質 疑 回 答 書

吹田市立中の島スポーツグラウンド野球場ナイター施設LED照明設備更新工事(電気設備工事)

図番E-04 受変電設備単線結線図(改修・撤去)

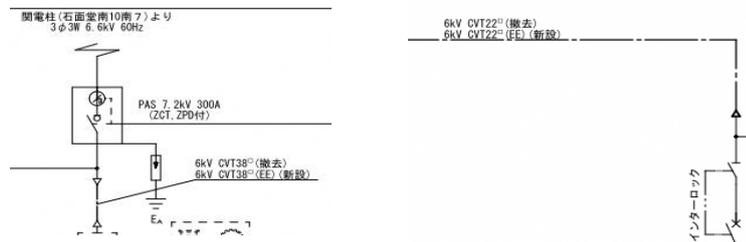
既設の高圧ケーブルが E-04では CVT38sq、CVT22sq と記載がありますが、E-05では CV38sq-3C、CV22sq-3c となっています。どちらが正しいでしょうか。

E-05が正です。

図番E-08 装柱図(A5塔以外・改修)

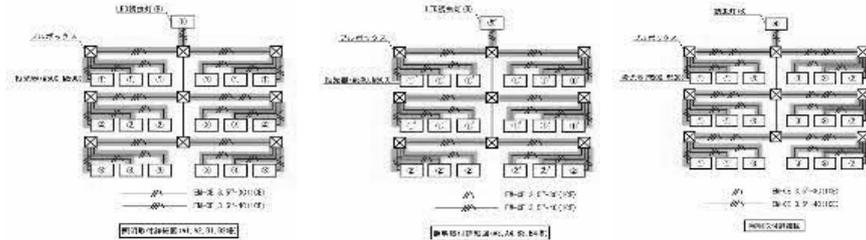
図面上に記載されている照明器具と照明鉄塔の間の赤色の配線について、以下の点をご教示ください。

①当該赤線部分は、ケーブル工事(露出配線等)を想定しているものか、または配管を併用する構成であるかご教示ください。

②仮に金属管や可とう電線管による配管が必要な場合、以下の仕様についてもご教示願います。

③また、図中に記載されているプルボックスについては、本工事で新設するものとして理解してよろしいでしょうか。

①ケーブル工事を想定しています。

③ご理解のとおりです。

図番E-08 装柱図(A5塔以外・改修)

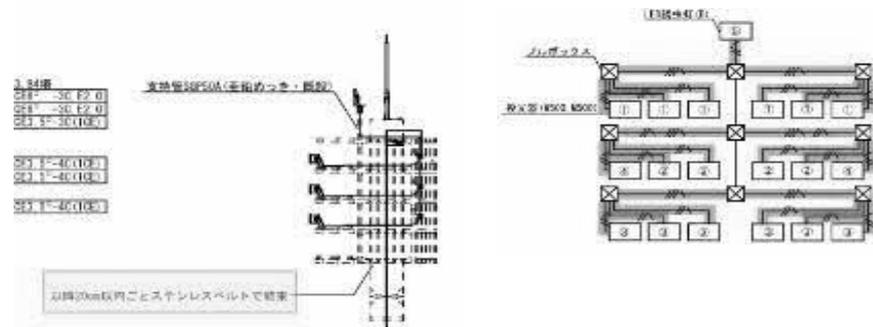
図面中に記載されている「以降20cm以内ごとにステンレスベルトで結束」との指示について、結束対象箇所の指示先が不明確なため、以下の点をご教示ください。

当方では、照明塔内から屋外に出た後の配線(図中赤色で示されたEM-CE3.5-3CおよびEM-CE3.5-4C)を、20cm以内ごとにステンレスベルトで結束するという解釈をしておりますが、この認識でよろしいでしょうか。

ご理解のとおりです。

図番E-08 装柱図(A5塔以外・改修)

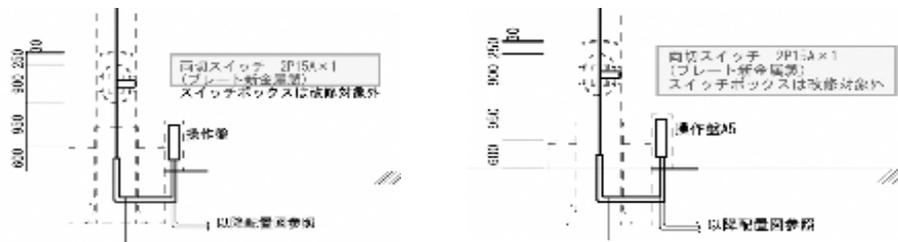
図面に記載されている「両切スイッチ 2P15A×1(プレート新金属製)」について、以下の点をご教示願います。

①当該 両切スイッチの用途(設置目的および制御対象機器) についてご教示ください。

②また、本工事において、当該両切スイッチは更新対象となっているものかご教示ください。

①塔内照明です。

②対象です。

図番E-08 装柱図(A5塔以外・改修)

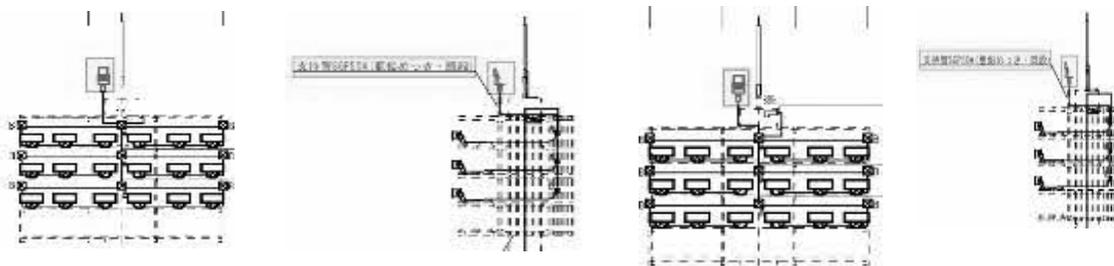
①青色で囲われている機器は、照明器具記号「B」として図面に記載されているLED誘虫灯に該当するという理解でよろしいでしょうか。

②また、黄色で囲われている「支持管 SGP50A(亜鉛メッキ・既設)」については、新設する誘虫灯の取付支持用架台として、既設支持管をそのまま代用することを想定されているという理解でよろしいでしょうか。配管の端部にどのようにして取り付けるのか教示ください。

①ご理解のとおりです。

②ご理解のとおりです。支持管への取付方法については受注者にて検討してください。

図番E-10 装柱図(A5塔以外・撤去)

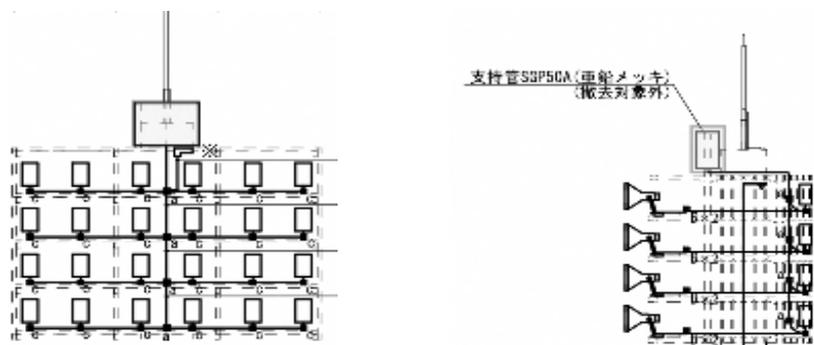
図面上で黄色で色塗りされた箇所について、以下の点をご教示願います。

①当該黄色で色塗りされた物は、プルボックスであるという理解でよろしいでしょうか。

②また、当該黄色塗りの構造物は、本工事における撤去対象となっているか否かをご教示願います。

③仮に撤去対象である場合、図面に記載のある「支持管 SGP50A(亜鉛メッキ)(撤去対象外)」との記載と整合しないように見受けられますが、この周辺構造物における撤去対象/撤去対象外の区分および方針の整合性について、あわせてご教示ください。

①電撃殺虫器です。

②電撃殺虫器は撤去対象です。

③電撃殺虫器の支持管は撤去対象外です。

図番E-10 装柱図(A5塔以外・撤去)

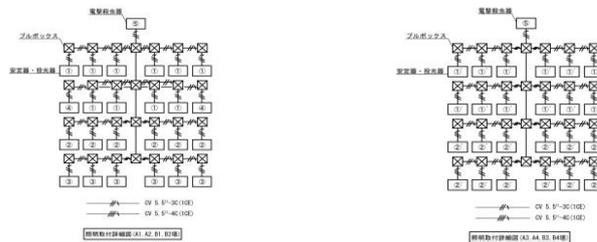
①下図に記載のある既設照明器具、プルボックス、配線については本工事にて撤去するものと理解しておりますが、この認識でよろしいでしょうか。

②撤去対象の配線については、既設の配管内に入線されている可能性があるかご確認をお願いいたします。 その場合、当該既設配管については本工事では残置するという理解でよろしいでしょうか。

③また、電撃殺虫器は照明塔1塔につき1台設置されているという理解でよろしいでしょうか。グラウンド照明は照明塔1塔につき24台という認識でよいですか。

- ①ご理解のとおりです。
- ②可能性はありません。
- ③ご理解のとおりです。

図番E-10 装柱図(A5塔以外・撤去)

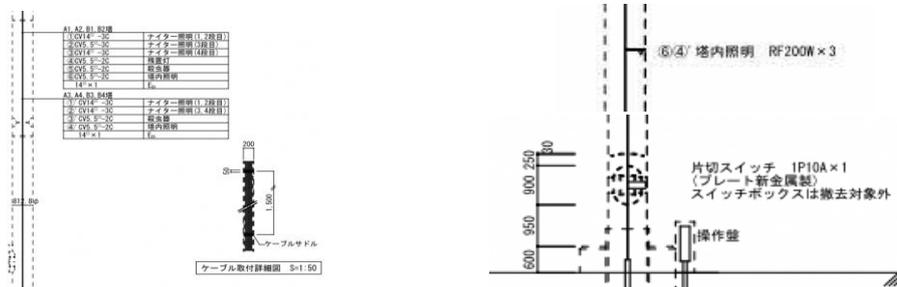
- ①照明塔1塔につき、塔内照明器具:3台
- ②塔内に敷設されている電線ケーブル(下表記載のケーブル)
- ③片切スイッチ(1P10A×1、プレート新金属製)
- ④また、塔内の配線については、すべて露出配線工事であり、入線用の配管は塔内に存在しないため、配管の撤去は不要であるという理解でよろしいでしょうか。下図のケーブル取付詳細図S=1:50のように敷設されている 塔内の配線を撤去するということでしょうか。認識に相違がある場合は、撤去範囲および配管有無の実態について詳細をご教示願います。

ご理解のとおりです。

図番E-11 装柱図(A5塔・撤去)

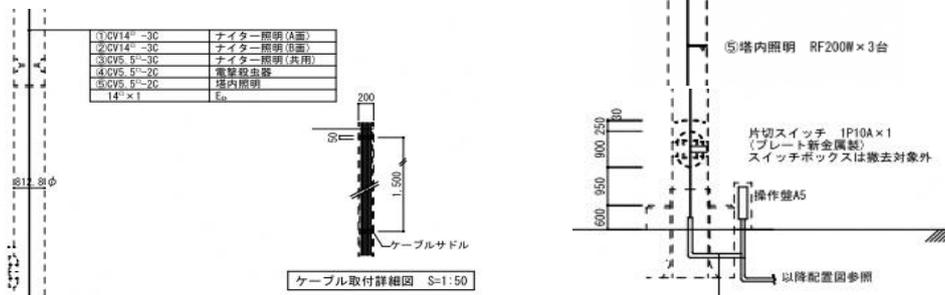
- ①照明塔1塔につき、塔内照明器具:3台
- ②塔内に敷設されている電線ケーブル(下表記載のケーブル)
- ③片切スイッチ(1P10A×1、プレート新金属製)
- ④また、塔内の配線については、すべて露出配線工事であり、入線用の配管は塔内に存在しないため、配管の撤去は不要であるという理解でよろしいでしょうか。下図のケーブル取付詳細図S=1:50のように敷設されている 塔内の配線を撤去するということでしょうか。認識に相違がある場合は、撤去範囲および配管有無の実態について詳細をご教示願います。

ご理解のとおりです。

図番E-14 仮設計画図

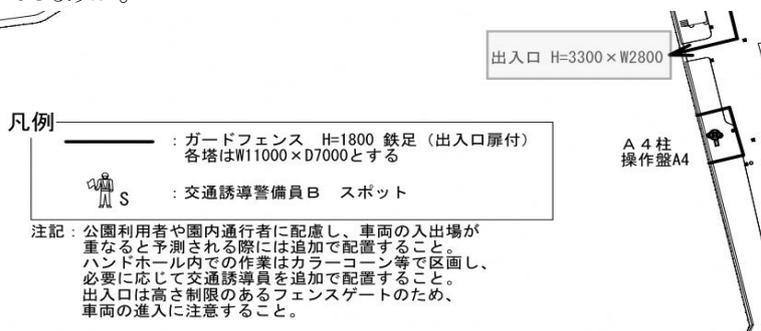
仮設計画図には、グラウンド内に進入するためのゲート位置および開口寸法(H=3300×W2800)が記載されておりますが、このことから、図番E-14 仮設計画図には記載がありませんが、本工事(電気設備工事)においてグラウンド内に進入して作業を行うことが想定されているのでしょうか。グラウンド内で行う作業としては、どのような作業が該当するのか、想定されている作業内容をご教示願います。

また、別途工事である建築工事においてもグラウンド内で作業を行う可能性がある場合、それに必要となる仮設機材・重機・出入口対応・安全措置等は建築工事側の範疇で対応するという認識でよろしいでしょうか。

- ① 高所作業車による工事や、ケーブルの入線作業等を想定しています。
- ② ご理解のとおりです。

質 疑 事 項 (図面番号:E-14 番 仕様書: _____ 頁 設計図書: _____ 頁)

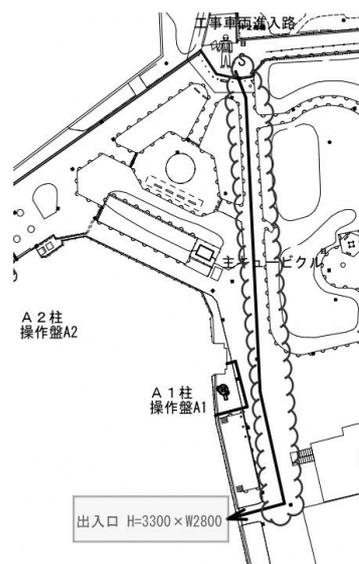
図番 E-14「仮設計画図」に関連し、グラウンド内への高所作業車搬入に関する検討のため、以下の点についてご教示願います。

右図に示されている赤色の雲マークで囲まれたエリアについて

質 疑 事 項 (図面番号:E-14番 仕様書: _____ 頁 設計図書: _____ 頁)

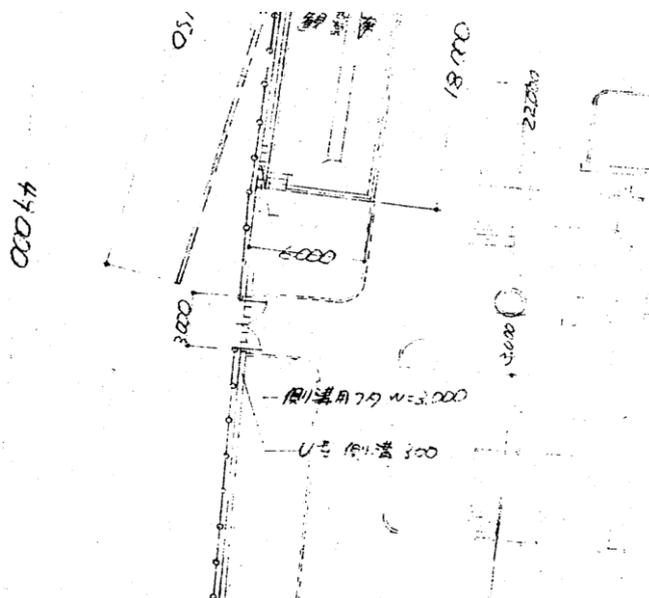
本現場の【グラウンド出入口の有効開口寸法は「高さ:3300mm × 幅:2800mm」と記載されており、この制限を踏まえて高所作業車の搬入可否について検討しております。

- ① 高所作業車のうち、車両高さが3300mmを超える機種を使用する場合、出入口の上部構造を一時的に解体し、作業完了後に復旧する方法を取ることは可能かどうかご教示ください。
※構造物側に制限や復旧不可の扱いがある場合は、併せてご教示願います。

- ② 図面中に赤色の線と雲マークで示したエリアについて、当該エリアの「回転半径(大型車両の旋回可能範囲)」をご教示ください。
